Advies van Monumenten en Archeologie aan de Commissie Ruimtelijke Kwaliteit

Monumentenadviseur	xx
Adviesdatum	18-05-2020
Adres pand	Gabriël Metsustraat 2 - 6
Monumentnaam	
Status pand	In procedure Gemeentelijk Monument
Monumentnummer	
Soort aanvraag	<SoortAanvraag>
Aanvraagnummer	OLO 4819805
Dossiernummer	2020.156
Aanvrager	xx
Architect	[redacted] architecten B.V.

Z2020-Z007200-007
Gabriël Metsustraat 4A 1071EA Amsterdam - CRK monumenten

Advies Commissie IIB 04 11 2020

Gevels nieuw

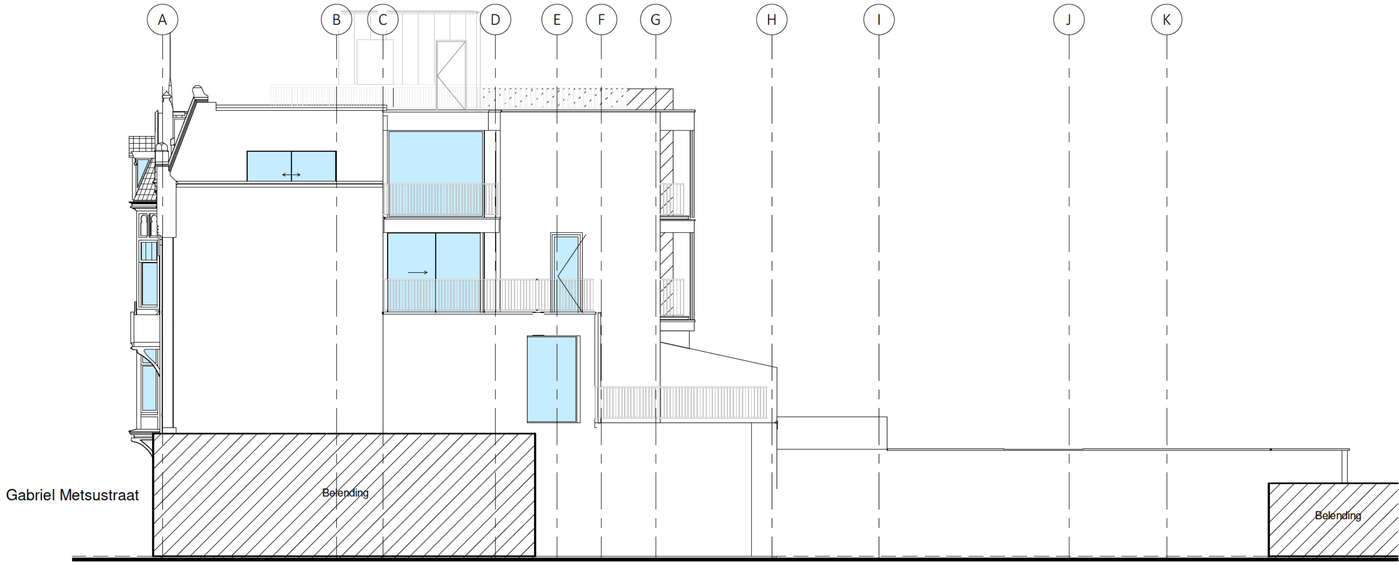
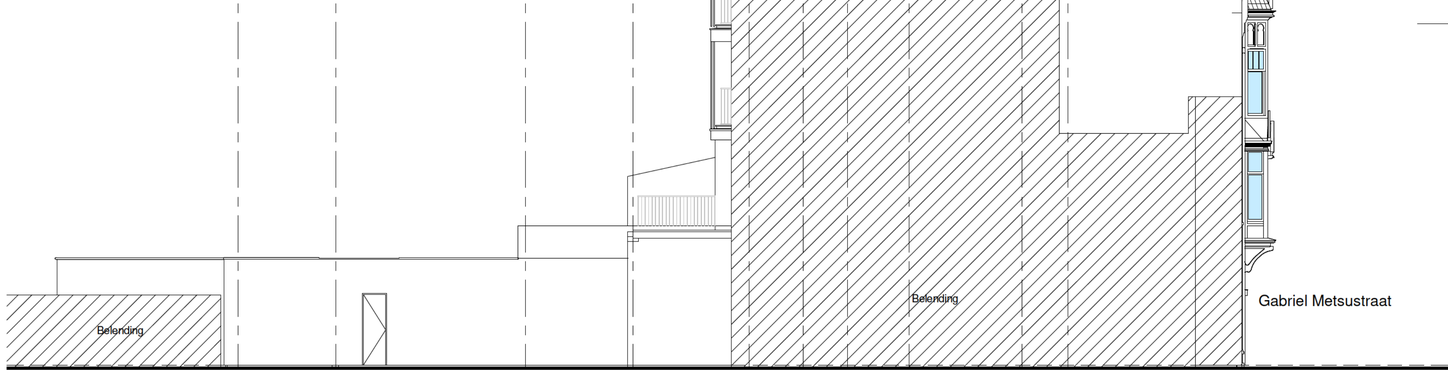
De commissie is positief over het voornemen de begane grond te restaureren. Het voorstel is om de gevel terug te brengen naar de situatie zoals die in 1937 was. De argumentatie voor het kiezen van juist deze tijdslaag in de geschiedenis van het complex (het complex onderging een aantal verbouwingen aan het begin van de 20e eeuw) ontbreekt. Tevens is het geen letterlijke reconstructie maar een vrije vertaling. De gevel bestond namelijk uit één glazen winkelpui in plaats van twee. De commissie ziet graag een cultuurhistorische verkenning en een heldere visie voor de restauratie van de voorgevel. Daarnaast dient een complete en overzichtelijke detailtekening te worden aangeleverd waarin oorspronkelijke uitwerking met de voorgestelde nieuwe uitwerking kan worden vergeleken. Uit de drie aangeleverde details blijken plakroeden te worden voorgesteld en aluminium lekdorpels. Dit past niet in het monumentale gevelbeeld.

Bovenstaande geldt tevens voor de ingrepen aan de zijgevel. De grote gevelopeningen met moderne puien en het creëren van buitenruimte op de 2e verdieping gaan ten koste van het oorspronkelijk bouwvolume en zijn niet verenigbaar met de monumentale waarde.

De nieuwe dakopbouw verstoort het monumentale gevelbeeld door de prominente positie en de hoogte. De hoogte en positie van de vergunde dakopbouw is het uitgangspunt en dient zorgvuldig te worden uitgewerkt.

Het ontwerp van de achtergevel is te onsamenhangend en te afwijkend. Het gaat op geen enkele manier de relatie aan met de monumentale uitstraling van het complex. Een nieuw gevelontwerp is mogelijk gezien de zeer beperkte monumentale waarde, mits het gevelbeeld past bij de architectuurstijl en een vergelijkbaar hoogwaardige uitwerkingsniveau heeft. Terzijde merkt de commissie op dat de bestaande positie van de achtergevel het uitgangspunt is.

Bovenstaande geldt tevens voor de ingrepen aan de zijgevel. De grote gevelopeningen met moderne puien en het creëren van buitenruimte op de 2e verdieping gaan ten koste van het oorspronkelijk bouwvolume en passen niet in het gevelbeeld.

De nieuwe dakopbouw verstoort het monumentale gevelbeeld door de prominente positie en de hoogte. De hoogte en positie van de vergunde dakopbouw is het uitgangspunt en dient zorgvuldig te worden uitgewerkt.

Het ontwerp van de achtergevel is te onsamenhangend en te afwijkend. Het gaat op geen enkele manier de relatie aan met de monumentale uitstraling van het complex. Een nieuw gevelontwerp is mogelijk gezien de zeer beperkte monumentale waarde, mits het gevelbeeld past bij de architectuurstijl en een vergelijkbaar hoogwaardige uitwerkingsniveau heeft. Terzijde merkt de commissie op dat de bestaande positie van de achtergevel het uitgangspunt is.
